Ref. Respuesta a solicitud de información complementaria al Estudio de Impacto Ambiental Categoría II del Proyecto Residencial Vivai Gardens

Información Complementaria N°1

Proyecto “Vivai Gardens”.

SAN LUCIANO S.A.

*Plano de
Anteproyecto Vivai
Gardens*

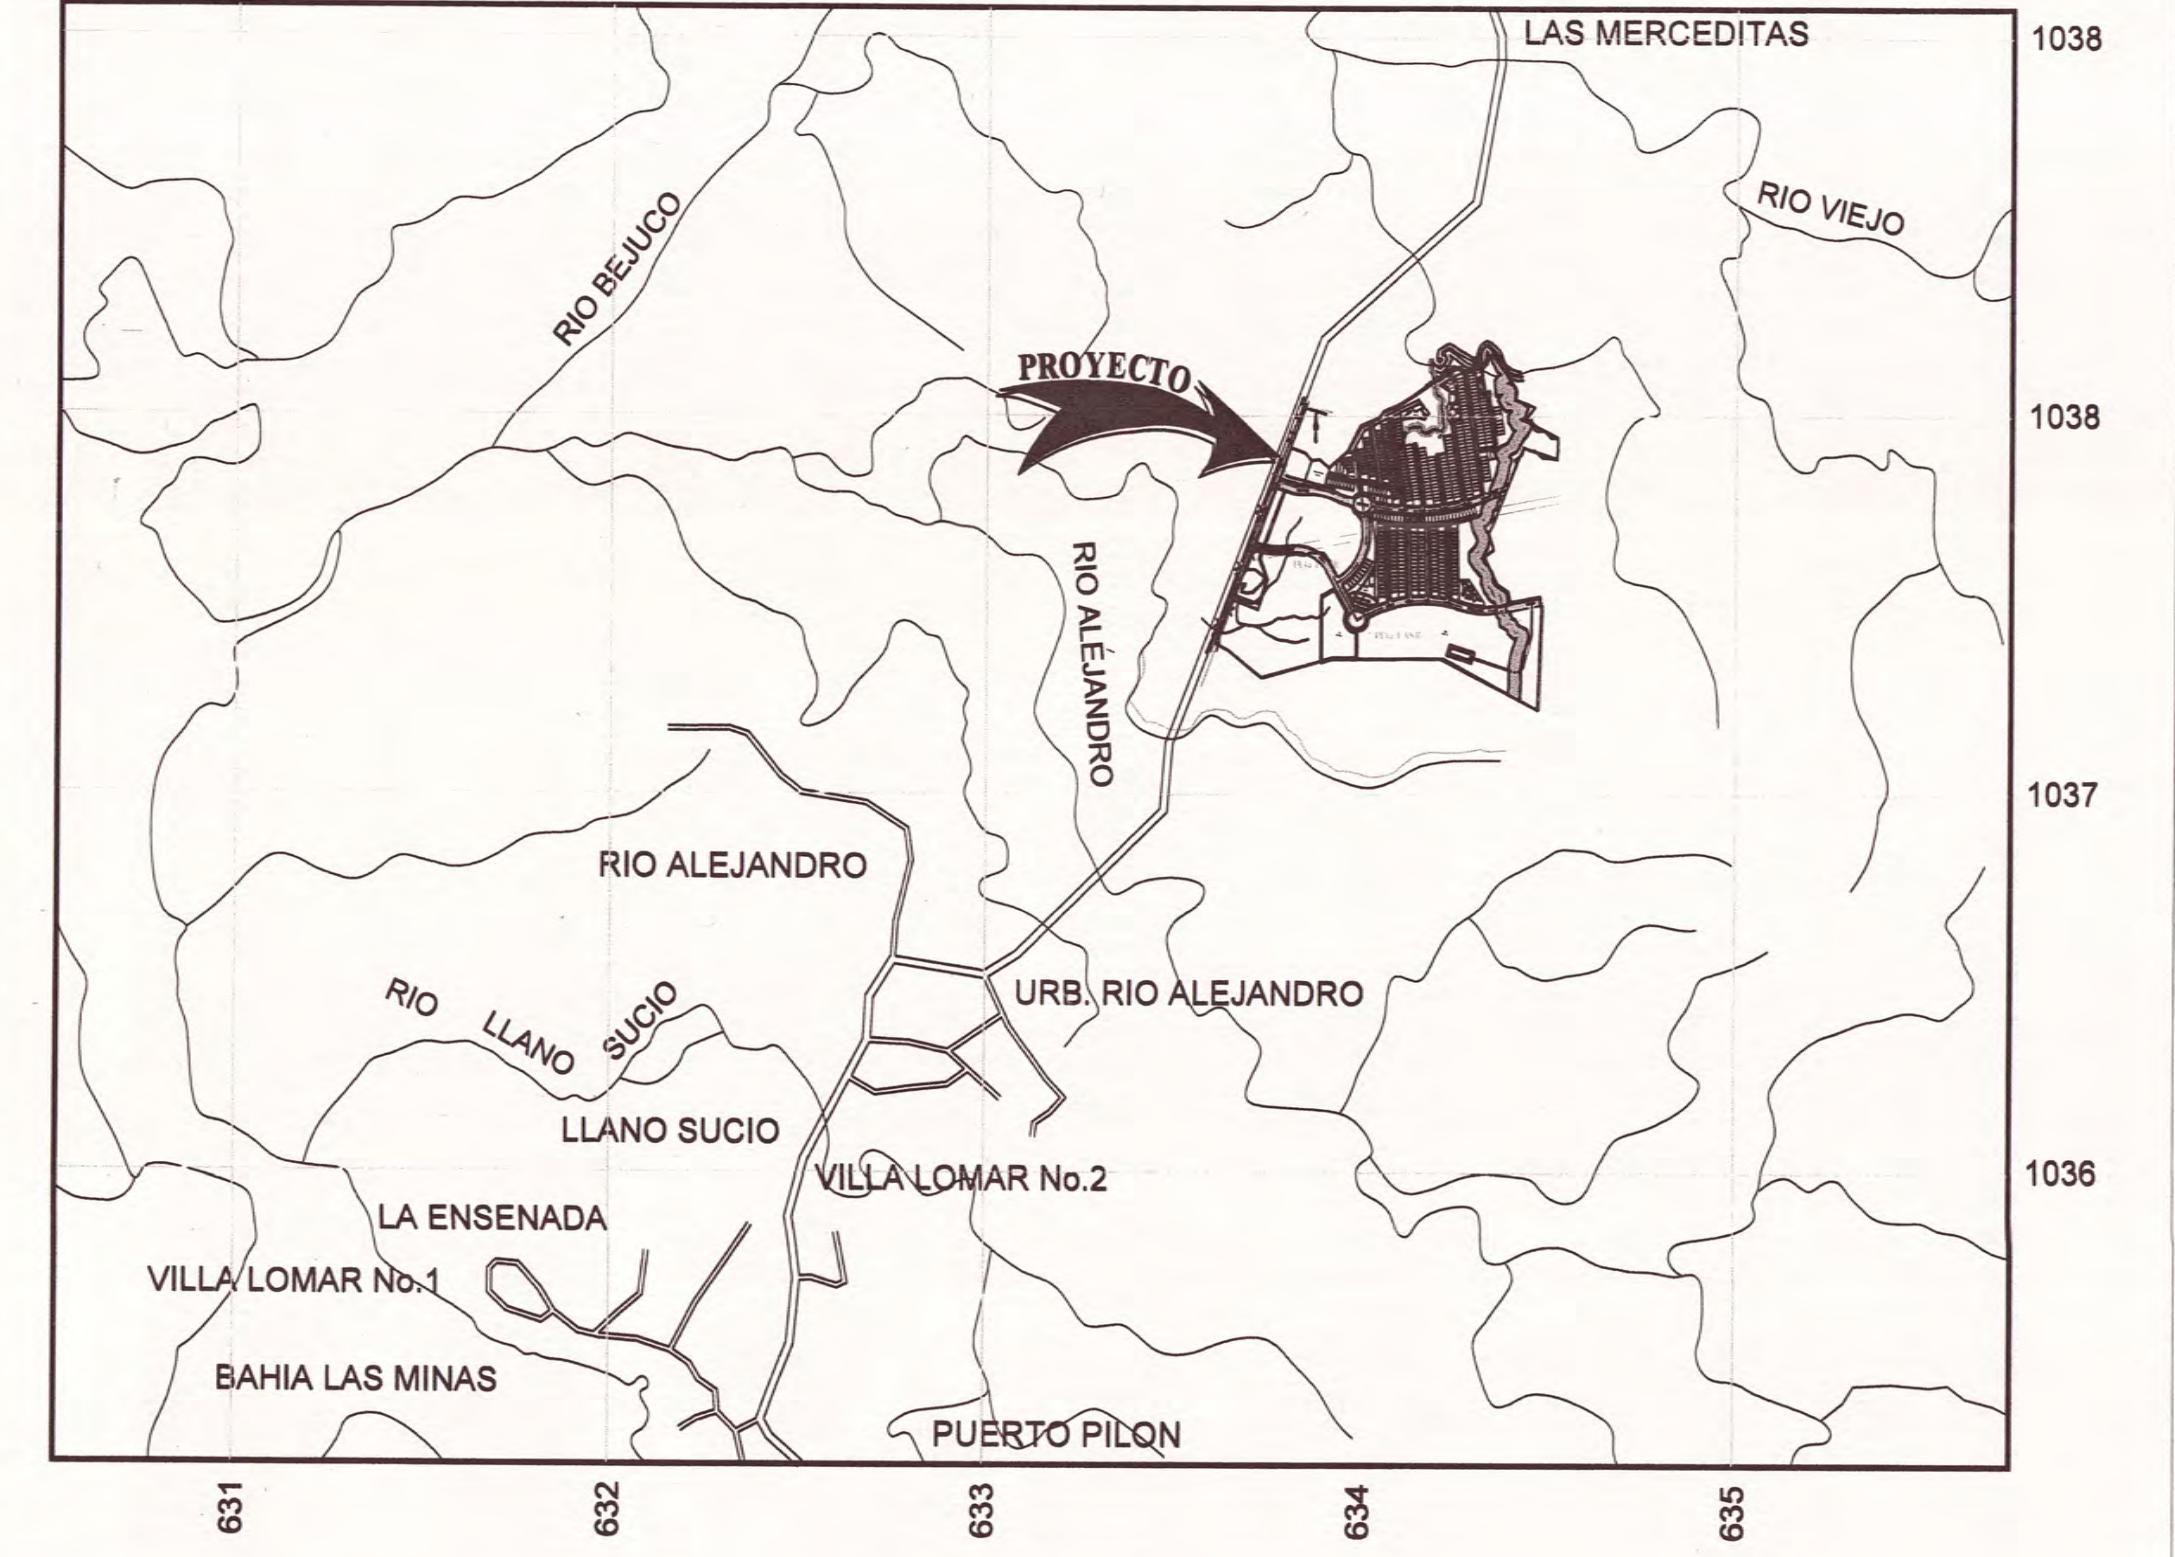
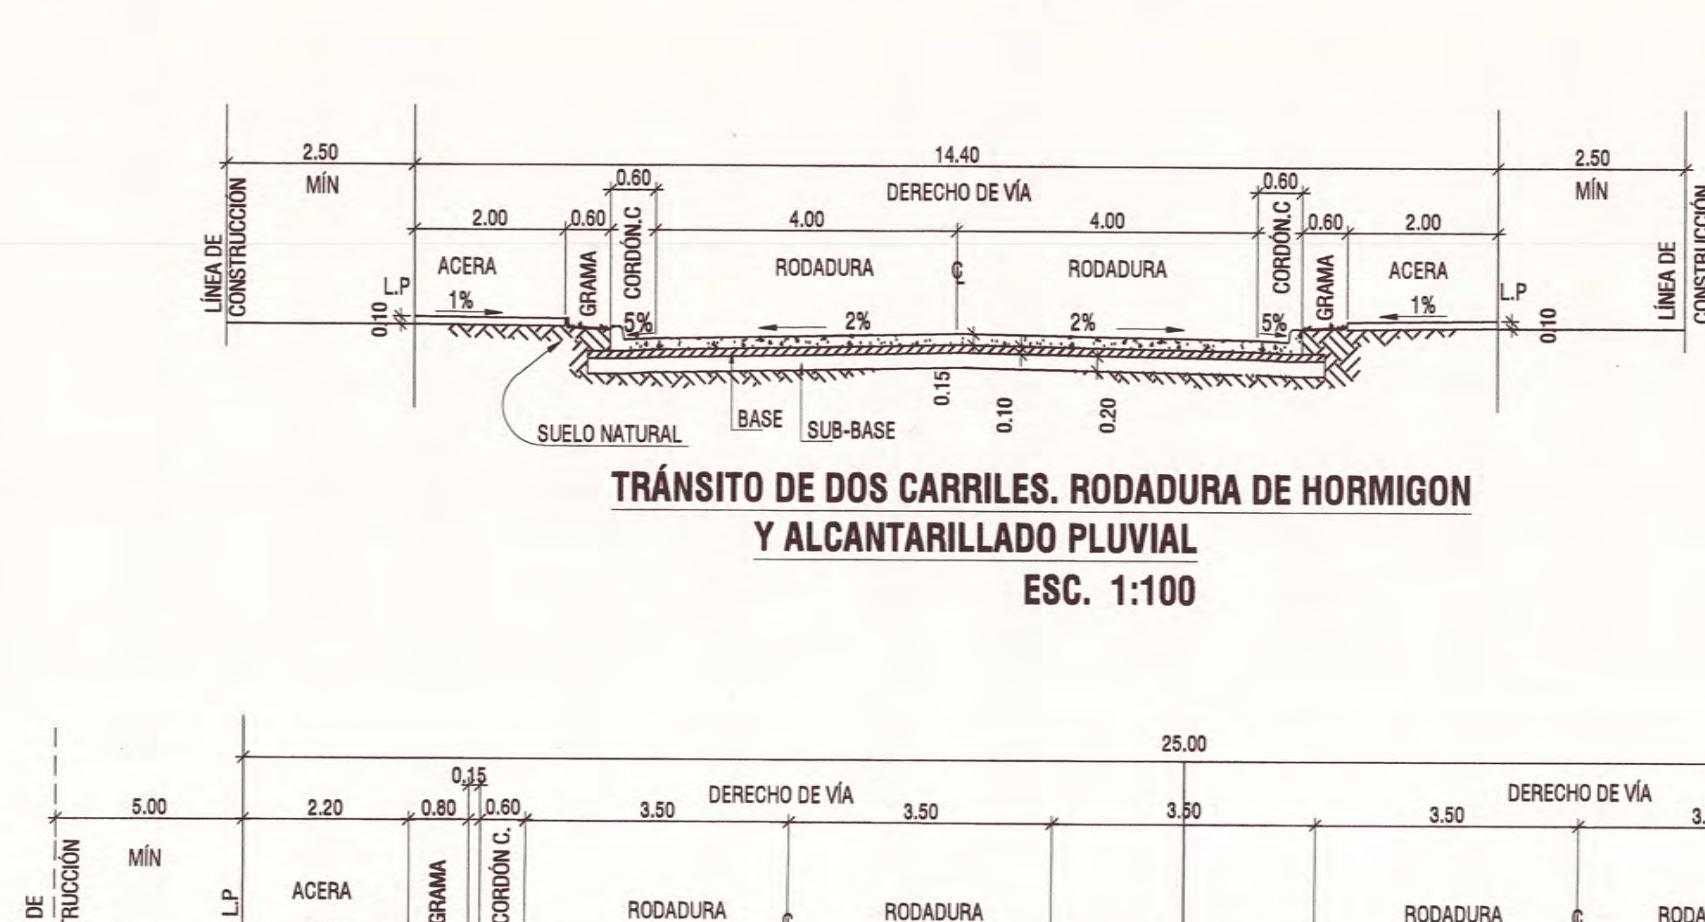
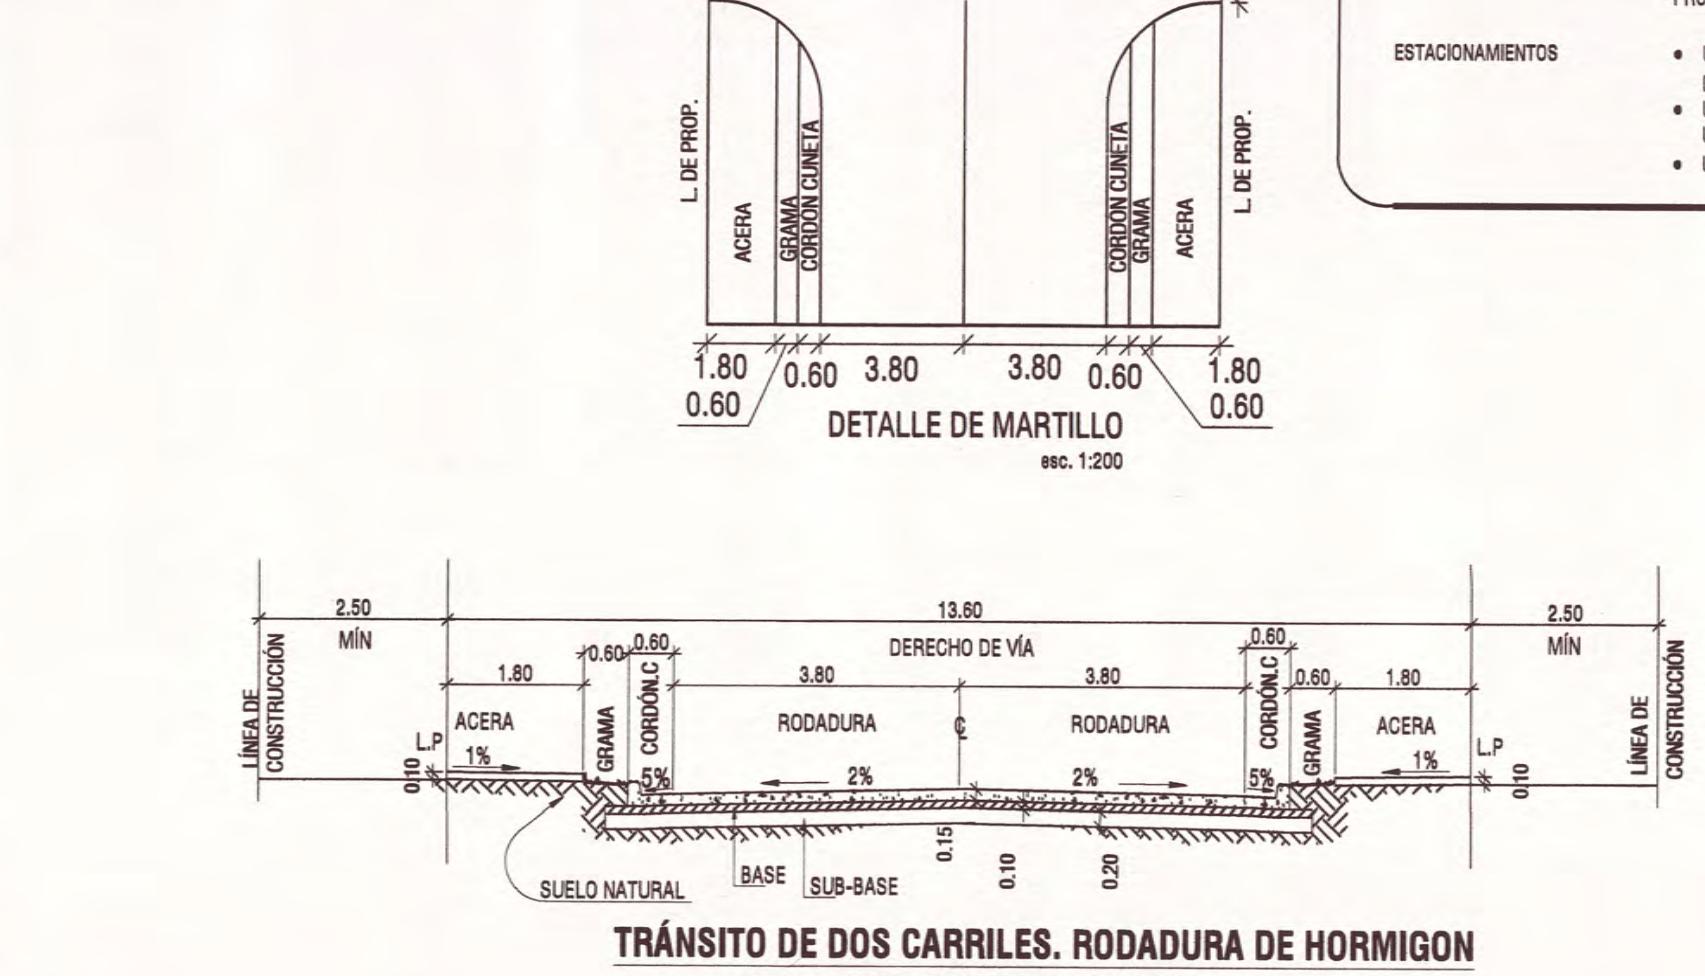
- a. Aclarar la cantidad de fuentes hídricas ubicadas dentro del área a intervenir por el proyecto.
- b. Presentar las coordenadas de ubicación de las superficies de protección de las fuentes hídricas dentro del polígono del proyecto, en cumplimiento de la Ley 1 del 3 de febrero de 1994.
- c. Indicar las superficies desarrollables del proyecto y las zonas de protección de las fuentes hídricas, y presentar detalle mediante plano.

- a. Aclarar la cantidad de plantas de tratamiento a construir para el manejo de las aguas residuales del proyecto en evaluación.
- b. De contemplar más de un sistema de tratamiento de aguas residuales, deberá presentar las coordenadas UTM de ubicación, indicar la superficie correspondiente y punto de descarga.
- c. Indicar la longitud y coordenadas de ubicación del alineamiento de la infraestructura necesaria para transportar las aguas residuales desde el área de la PTAR al punto de descarga. En caso de ubicarse fuera del área propuesta para el proyecto, deberá presentar Registro(s) Público(s) de otras fincas,

Punto c): Ver **Anexo 2 Plano de Anteproyecto de Vivai Gardens**, aprobado por el MIVIOT.

Punto b): No aplica, no se prevé la construcción de más de una PTAR, revisar el *Anexo 2 Plano de Anteproyecto de Vivai Gardens*, que dispone de un área para la ubicación de la PTAR.

Punto c): Ver página 88 del EsIA, coordenadas UTM del área de la PTAR que conforman un polígono de 2,695.04 m² para la ubicación ésta. (*Anexo 2 Plano de Anteproyecto Aprobado de Vivai Gardens*). Como se puede apreciar en el plano el diseñador colocó este sitio colindante a la quebrada sin nombre, de manera que, es de esperar que la longitud de la tubería de descarga no sea mayor a 25 metros. Las coordenadas solicitadas no se cuentan con ellas en este momento, debido a que esto depende del emplazamiento y orientación de la PTAR.
